女川原子力発電所第2号機 工事計画審査資料

女川原子力発電所第2号機 制御棒の挿入性評価について (指摘事項に対する回答)

2021年9月2日
東北電力株式会社

- 第993回審査会合において、審査の中で論点として新たに整理された「制御棒の挿入性評価」について説明し、以下の指摘があったことから、指摘事項に対する回答について説明する。

【S_s-D2以外の基準地震動に対する制御棒挿入性試験結果の保守性(2/3)】

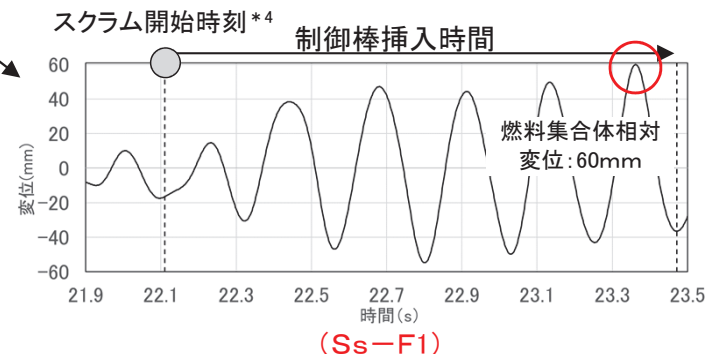
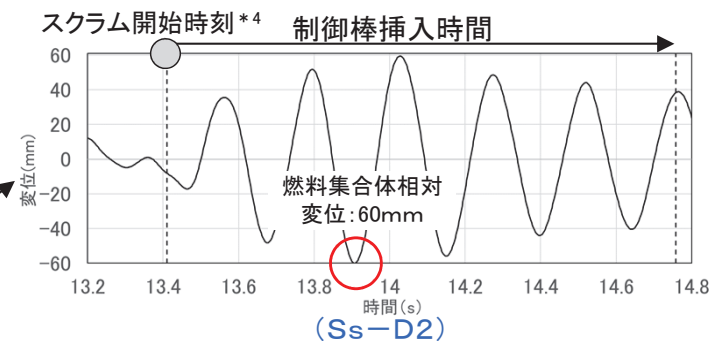
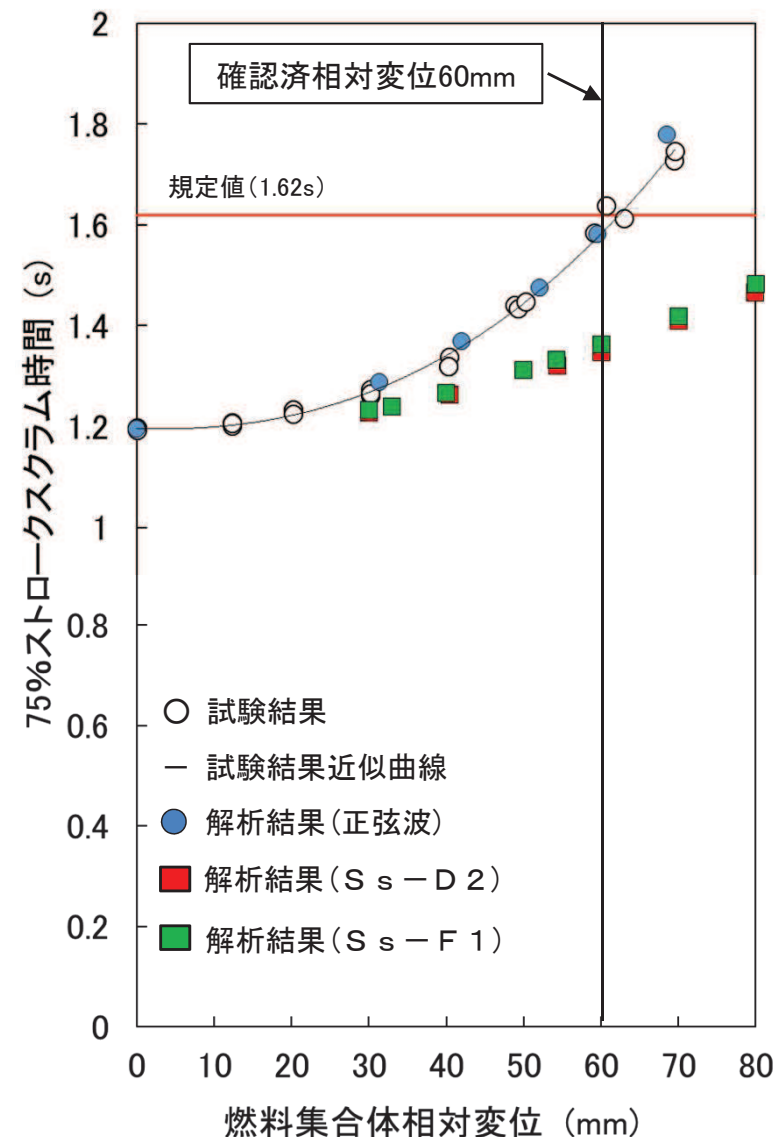
実施日	指摘事項
2021年7月29日 第993回審査会合	<p>①制御棒挿入性解析における地震波の入力条件として、燃料集合体相対変位が最大となった基準地震動S_s-D2を用いているが、女川2号炉における他の基準地震動に対しても保守性を有していることを整理して説明すること。</p> <p>②制御棒挿入性解析において、実機高温状態を考慮した際の制御棒挿入時間に与える影響について整理して説明すること。</p>

- 今回工認において燃料集合体相対変位が最大(54.2mm)となった基準地震動S_s-D2に加え、S_s-D2以外の基準地震動に対する制御棒挿入性試験結果の保守性を確認するため、各基準地震動による燃料集合体相対変位が確認済相対変位60mmになるように解析条件を設定(入力を係数倍)して制御棒挿入性解析を実施した。
- 制御棒挿入性解析の結果、制御棒挿入時間が最も遅くなるのはS_s-F1(1.36s)であるものの、S_s-D2(1.35s)の制御棒挿入時間とほぼ同等であることを確認した。
- S_s-F1の制御棒挿入時間が最も遅くなる理由は、解析条件として設定した燃料集合体相対変位60mmが発生する時刻の近傍で大きな変位が連続していることから、制御棒と燃料集合体の接触による挿入抵抗が大きくなったためと考えられる。

指摘事項	指摘事項に対する回答	記載箇所
①制御棒挿入性解析における地震波の入力条件として、燃料集合体相対変位が最大となった基準地震動S _s -D2を用いているが、女川2号炉における他の基準地震動に対しても保守性を有していることを整理して説明すること。	<ul style="list-style-type: none"> 基準地震動S_s-D2以外の基準地震動(S_s-D1, D3, F1, F2, F3, N1)を用いて制御棒挿入性解析を実施し、確認済相対変位60mmにおける制御棒挿入時間(75%ストロークスクラム時間)を比較した。 比較の結果、S_s-D2に対してS_s-F1の制御棒挿入時間が遅かったことから、60mm以外においてもS_s-F1に対して制御棒挿入時間を比較した結果、全ての燃料集合体相対変位においてS_s-F1の制御棒挿入時間はS_s-D2と同等であった。また、正弦波を用いた制御棒挿入性試験による制御棒挿入時間に比べて早かったことから、基準地震動S_s-D2以外も含めた基準地震動7波全てに対して制御棒挿入性試験が保守性を有していることを確認した。 	P3~5 別紙1, 2
②制御棒挿入性解析において、実機高温状態を考慮した際の制御棒挿入時間に与える影響について整理して説明すること。	<ul style="list-style-type: none"> 制御棒挿入性解析において試験を模擬した条件(常温)を適用していたことから、実機での条件(高温)が制御棒挿入時間に及ぼす影響を確認するため、試験条件と実機条件とで解析パラメータを整理した。 整理結果を踏まえて、実機条件による制御棒挿入性解析を実施した結果、確認済相対変位60mmにおける制御棒挿入時間は試験条件と同等であり、正弦波を用いた制御棒挿入性試験による制御棒挿入時間に比べても十分に早いことから、実機条件による制御棒挿入性解析に対して制御棒挿入性試験は保守性を有していることを確認した。 	P6,7 別紙3, 4

入力波*2	制御棒挿入時間(s)	挿入時間比率*3
S _s -D1	1.34	0.99
S _s -D2	1.35	—
S _s -D3	1.33	0.99
S _s -F1	1.36	1.01
S _s -F2	1.32	0.98
S _s -F3	1.29	0.96
S _s -N1	1.31	0.97
(参考) 75%ストローク スクラム規定値	1.62	—

【実機条件に対する試験結果の保守性(2/2)】

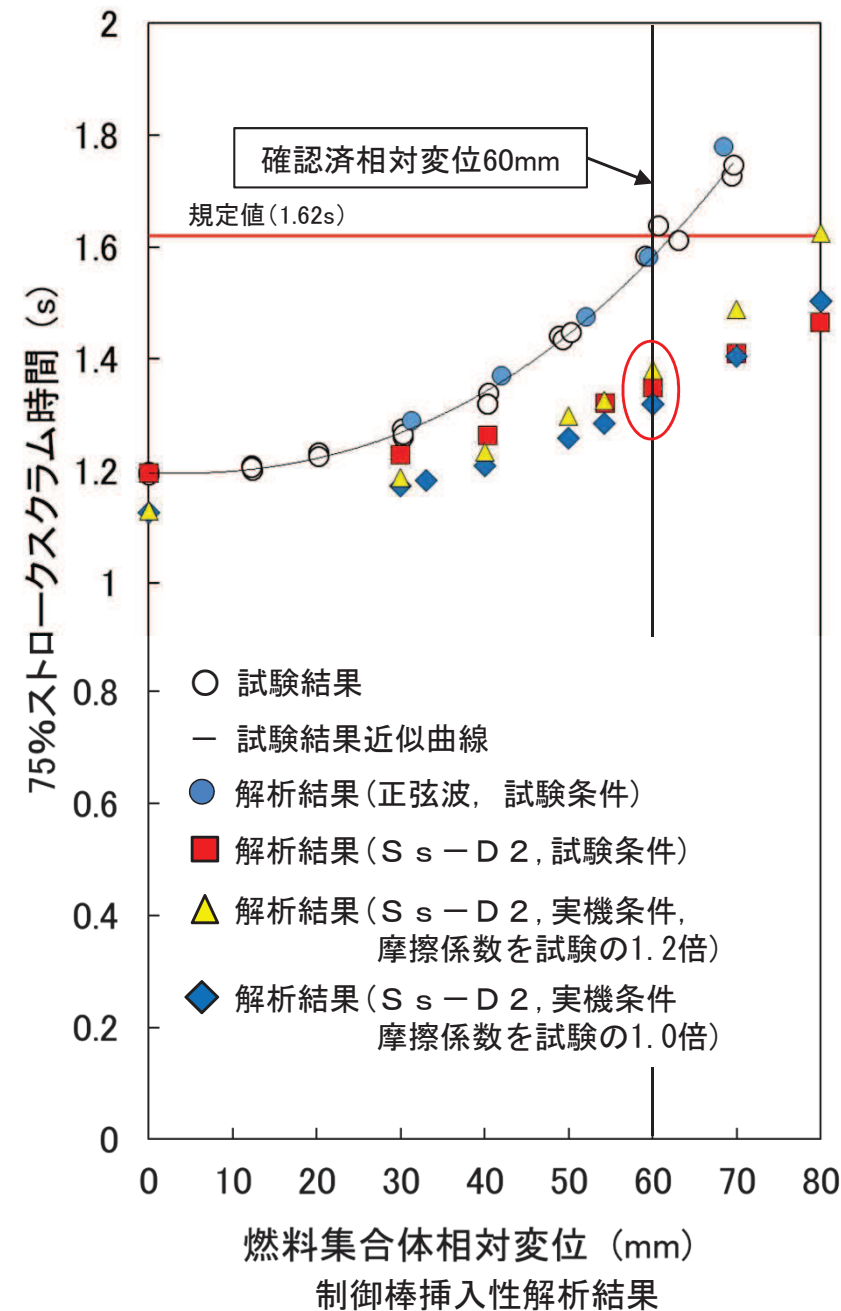
- 制御棒挿入性解析は試験の再現解析として実施したことから、解析パラメータには試験条件を適用している。
- 試験条件では常温*1としているが、実機においては運転時に高温となる等、解析パラメータに差が生じるようになるため、実機条件に対する制御棒挿入試験結果の保守性について検討する。
- 制御棒挿入性解析に適用する解析パラメータについて、試験条件と実機条件で比較した結果、温度の違いやモデル化の違いを要因として、以下に示す解析パラメータに差異がある。
- なお、実機条件の F_{fr} 及び R_0 については、温度と摩擦の関係に係る既往知見*2を踏まえ、温度依存性無し(試験条件の1.0倍)/有り(試験条件の1.2倍)の2ケースとしている。

- 制御棒挿入性解析の解析パラメータに実機条件(高温等)を用いた制御棒挿入性解析を実施し、試験条件(常温)に対する解析結果による制御棒挿入時間との比較とともに、試験結果の制御棒挿入時間との比較を行った。
- 適用する地震動は、3頁での検討結果を踏まえて、今回工認において燃料集合体相対変位が最大となり確認済相対変位に対して最も余裕が小さい基準地震動 S_s-D2 とした。
- 実機条件の制御棒挿入性解析による制御棒挿入時間(▲: 摩擦係数を試験条件の1.2倍)は、今回工認で設定する確認済相対変位(60mm)において、試験条件の制御棒挿入性解析による制御棒挿入時間(■)よりもやや遅くなるが、試験結果の**制御棒挿入時間(○)に対して十分早いことから、正弦波による制御棒挿入性試験結果は保守性を有していることを確認した。**
- なお、実機条件の制御棒挿入時間(◆: 摩擦係数を試験条件と同じ1.0倍)は、確認済相対変位60mmにおいて、試験条件の制御棒挿入性解析による制御棒挿入時間(■)よりもやや早くなる。
